## Gewässerentwicklungskonzept - Umsetzungskonzept

Flusswasserkörper "1\_F265 Haidennab von Einmündung Flernitzbach bis Mündung"

Öffentliche Auslegung und Behördenbeteiligung nach §3 Abs. 2 und §4 Abs. 2 BauGB

### Beschlußvorschläge (Stand 10.11.2020 Haideteam)

FID 59:

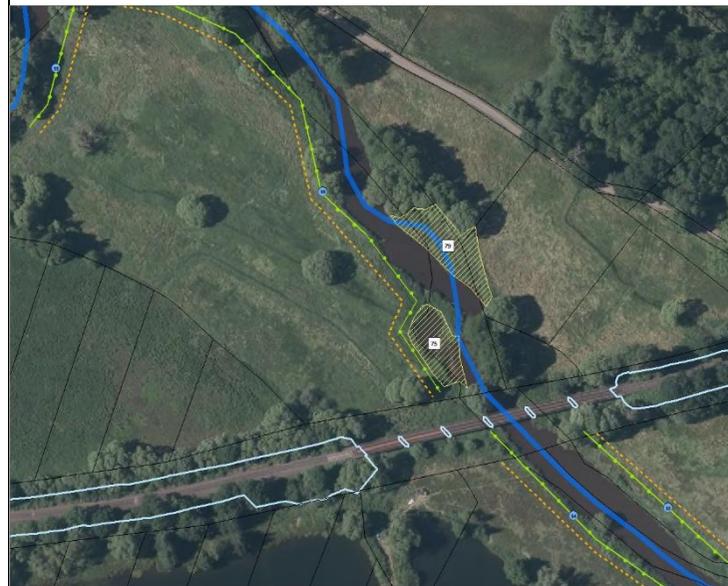
noch nicht in Planung enthalten

**Forderung:** Maßnahme als  
WRRL-Maßnahme 74.4 in  
Planung aufnehmen

Maßnahme als WRRL-Maßnahme  
74.4 in Planung übernommen (MN  
Nr. 22 im UK); Maßnahme Nr. 21  
(laut UK) wurde verkürzt

Anmerkung 2

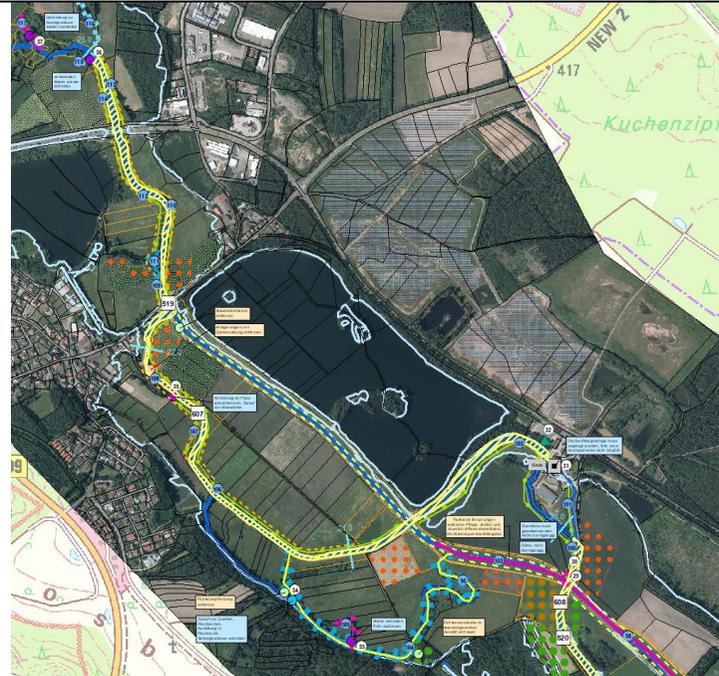
Maßnahme aus Managementplan:

M4 – Neuanlage von Stillgewässern

(Anlage von Ausbuchtungen und Altarmen entlang der bezeichneten Fließgewässer)

FID 519:

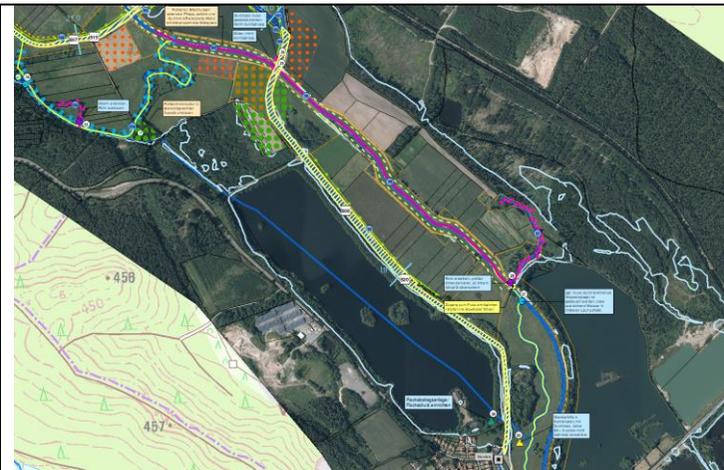
In Teilbereichen ist die Maßnahme 70.3 (Maßnahmen zum initiieren eigendynamischer Gewässerentwicklung) auf Streckenabschnitt bereits enthalten; hier Nr.108 (laut GEK).

In der Planung ist die Anbindung von zwei Altarmen entlang des Streckenabschnitts bereits geplant (als punktuelle Maßnahme 75.1 Nr.35 und Nr. 36 in Planung enthalten (GEK))

weitere Bereiche in Planung aufnehmen (WRRL-Maßnahme 70.3 „eigendynamische Gewässerentwicklung initiieren“ und 74.3

„Auegewässer /

Ersatzfließgewässer neu anlegen“ vorsehen), punktuelle Maßnahmen 75.1 in lineare Maßnahmen umwandeln?

Maßnahme Nr.110 (laut UK) 70.3 „eigendynamische Gewässerentwicklung initiieren“ wurde verlängert, um genannten Bereich mit abzudecken

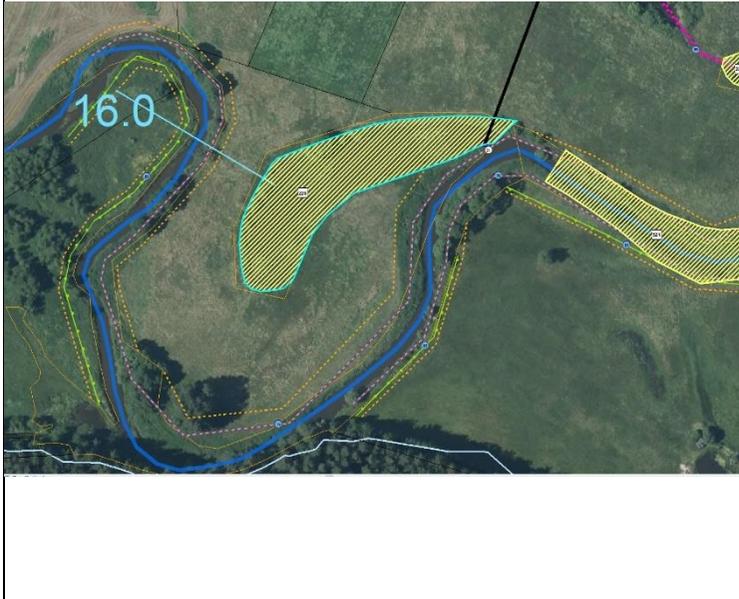
<p>Anmerkung 3 Maßnahme aus Managementplan: M5 – Schaffung von Flachufer-Bereichen</p>		<p>FID 57: In Planung keine Maßnahme auf der Fläche vorgesehen <b>Forderung:</b> Maßnahme in Planung aufnehmen WRRL-Maßnahme 74.4 bzw. 74.5 „Auegewässer / Ersatzfließgewässer neu anlegen“ Bzw. „Sonstige Maßnahmen zur Auenentwicklung und zur Verbesserung von Habitaten“ <b>Umsetzung:</b> Keine Neuanlage nötig, da Gewässer bereits vorhanden; punktuelle Maßnahme 75.1 „Altarm anbinden“ wurde gesetzt (Nr. 9 laut UK)</p>

Anmerkung 4

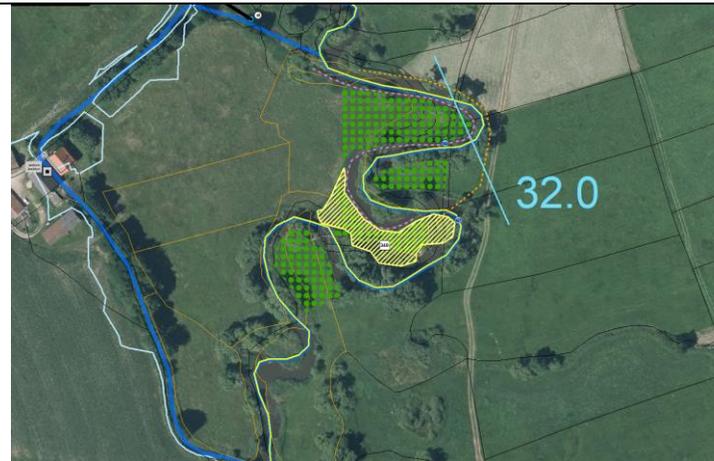
M8 – Fläche auf der Ameisenbläuling im derzeit vorhandenen Offenland nachgewiesen wurde.

Dieses Vorkommen kollidiert mit der vorgesehenen Anlage eines Auwaldes (was ansonsten im Allgemeinen sehr zu begrüßen ist) und muss durch regelmäßige Mahd erhalten bleiben

Auwald anlegen (wie in Planung angegeben) nicht möglich, da auf Wiese der Ameisenbläuling vorkommt

→ Pflege: Mosaikmahd im Herbst alle 3-5 Jahre, Abtransport des Schnittguts, ggf. ergänzende Gehölzentfernung

Maßnahme „Auwald anlegen“ wurde entfernt

Anmerkung 5

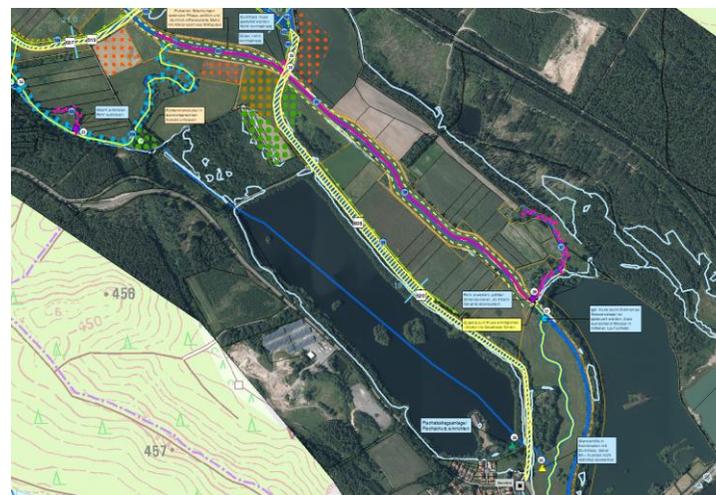
Maßnahme aus Managementplan:  
M13 – Gewässerrenaturierung und -  
revitalisierung

In Teilbereichen ist die Maßnahme 70.3 („Maßnahmen zum initiieren eigendynamischer Gewässerentwicklung“) auf dem Streckenabschnitt bereits enthalten; hier Nr.108 (GEK)

Weitere Maßnahmen in Planung aufnehmen  
WRRL-Maßnahmen 70.3 und 72.1

Keine Änderungen, da wegen Lage des Kraftwerks nicht möglich (Rückstaubereich)
